Rapport Brandveiligheid Realisatie

AZC Albergen

Deelcontrole

1ste deelcontrole

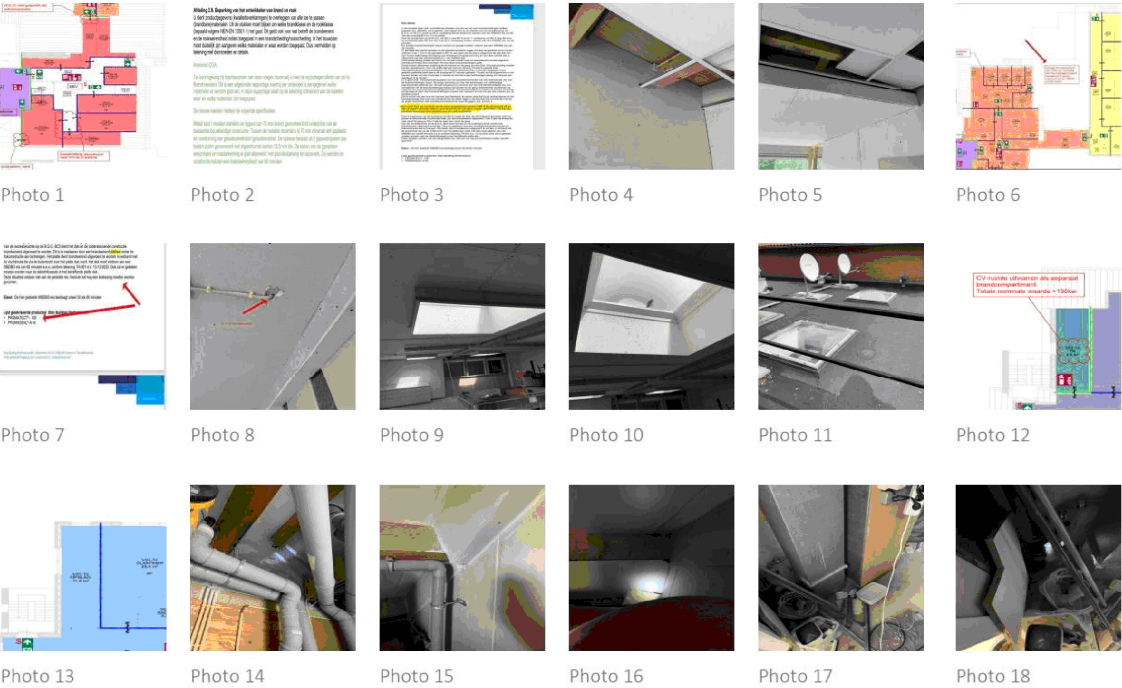
1) Vele (toekomstige) brandscheidingen zijn nog niet gerealiseerd (alsmede door de bouwstop). In brandcompartiment 9 is er een begin gemaakt met het bouwen van enkele brandscheidingen. In afwijking tot de stukken behorende bij de aangevraagde vergunning wordt dit gerealiseerd met houten regelwerk in plaats van Metal stud / metalen staanders en liggers. Tevens is de verdere uitvoering van deze brandwerende scheidingen onvoldoende:

- Regelwerk van verlaagd plafond door brandwerende scheidingen;
- Aansluiting wand/dak (zowel op hout als op de Agnes One step plafond);
- Kieren en naden;
- Doorvoeringen en balklagen door brandwerende scheidingen.

2) Van de recreatieruimte op de Begane grond (BC5) dient het dak en de ondersteunende constructie brandwerend uitgevoerd te worden. Dit is te realiseren door een brandwerend plafond onder de dakconstructie aan te brengen. Het platte dak dient brandwerend uitgevoerd te worden in verband met de vluchtroute die via de buitenlucht over het platte dak voert. Volgens de ingediende stukken zou dit uitgevoerd worden met een 'PROMATECT® - 100' plaatmateriaal. Echter is tijdens de inspectie geconstateerd dat het uitgevoerd is met 2x 12.5 mm gipskartonplaat (met een minerale isolatie). Dit is ook bevestigd door de aannemer. Dit is afwijkend van de ingediende stukken. Brandweer Twente betwijfelt of de 2x 12.5 mm gipskartonplaat de benodigde 60 minuten WBDBO behaalt. Er dient aangetoond te worden door middel van (test)certificaten en detaillering dat de uitvoering voldoet aan de 60 minuten WBDBO.

Daarnaast bevinden er zich 4 lichtkoepels in de bovenstaande brandscheiding. Deze lichtkoepels zijn naar onze mening niet brandwerend. Er moet aangetoond worden hoe deze koepels brandwerend uitgevoerd gaan worden.

3) De technische ruimte op de tweede verdieping moet als een separaat brandcompartiment uitgevoerd worden conform de ingediende stukken. Hier zijn al werkzaamheden uitgevoerd, echter is dit nog niet afgerond.

- De balklagen zijn niet brandwerend afgewerkt;
- Enkele aansluitingen van de brandwerende beplating zijn niet brandwerend afgewerkt;
- Doorvoeringen door de horizontale brandwerende scheiding zijn niet brandwerend afgewerkt;
- De brandwerende scheiding richting de gang is nog niet gerealiseerd;
- (Opslagruimte 1e verdieping) De oude/bestaande brandkleppen zijn niet goed in de brandwerende scheiding geplaatst. Dit dient 'ingeboxt' te worden of de kleppen dienen verplaatst te worden.
- (Opslagruimte 1e verdieping) Het lijkt erop dat er een brandwerende schacht gecreëerd wordt voor de bovengenoemde doorvoeringen. Dit is echter niet conform de ingediende stukken.

4) De bestaande brandwerende scheidingen(muren) in brandcompartiment 7 en 10 zijn gedeeltelijk hersteld. De volgende zaken zijn nog niet aangeleverd:

- In de ingediende stukken wordt verwezen naar testrapport 2017-Efectis R002349 [Rev.1] als dak/wand constructie. Dit document is echter niet beschikbaar. Om dit te inspecteren dient het testrapport aangeleverd te worden;
- Afhankelijk van het bovenstaande rapport is het niet duidelijk waarom tussen de appartementen geen vlamschermen zijn gerealiseerd (dak/wand aansluiting), tevens is het niet duidelijk waarom de balklagen niet brandwerend zijn afgewerkt. Er dient aangetoond te worden dat dit aan gestelde 30 minuten WBDBO voldoet.

5) De bestaande brandwerende scheidingen(muren) in brandcompartiment 6 zijn nog niet opgewaarderd. De houten vloeren van de slaapkamers en nok lopen over de brandscheiding. Houten knieschot gesitueerd tussen slaapkamers en gang, voldoet niet aan de 30 minuten WBDBO.

6) Vanuit de keukens op de begane grond (brandcompartiment 5) is er een opening gecreëert in het dak voor een afvoerkanaal. Echter deze afvoer/opening creëert een nieuw overslagtraject naar andere brandcompartimenten (brandcompartiment 2, 7 en 8) op de eerste verdieping. De afvoer/opening ligt op minder dan 5 meter van de andere brandcompartimenten. Er dient aangetoond te worden hoe deze opening aan 60 minuten WBDBO gaat voldoen.

Photo 35

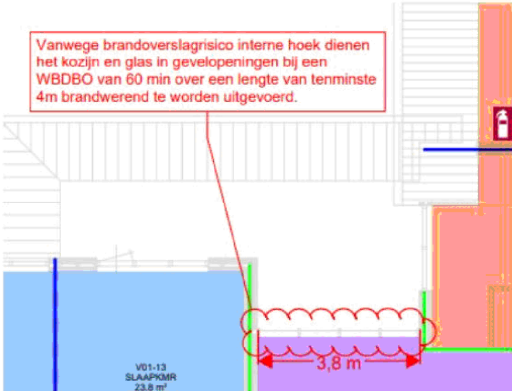
Het brandwerende glas in de trappenhal (brandcompartiment 2) en slaapkamers begane grond (brandcompartiment 5) moet nog worden geplaatst. Daarnaast moet er aangetoond worden of de raam/kozijn constructie geschikt is om brandwerende glas in te plaatsen.

Photo 40

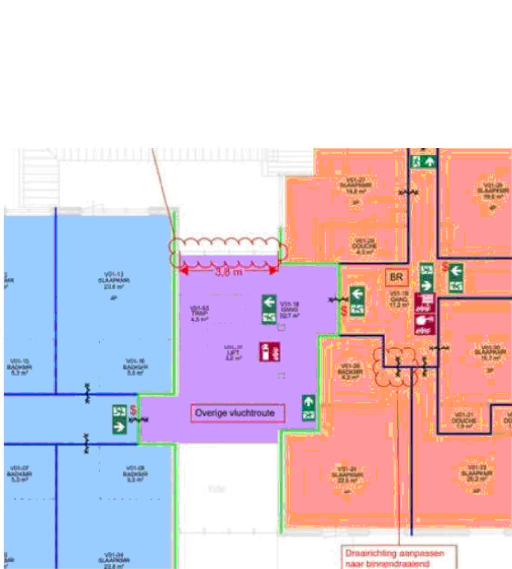
Op enkele plekken zijn er nieuwe 30 minuten brandwerende deuren geplaatst in een brandscheiding die een WBDBO moeten hebben van 60 minuten volgens de ingediende stukken. Dit is bijvoorbeeld het geval bij brandcompartiment 4 richting brandcompartiment 1.

De deuren van de gang naar het trappenhuis (60 minuten WBDBO) zijn voorzien van een rolschoot. Bij brand zullen deze deuren door drukopbouw opgedrukt worden, hierdoor voldoet hij niet aan de 60 minuten WBDBO.
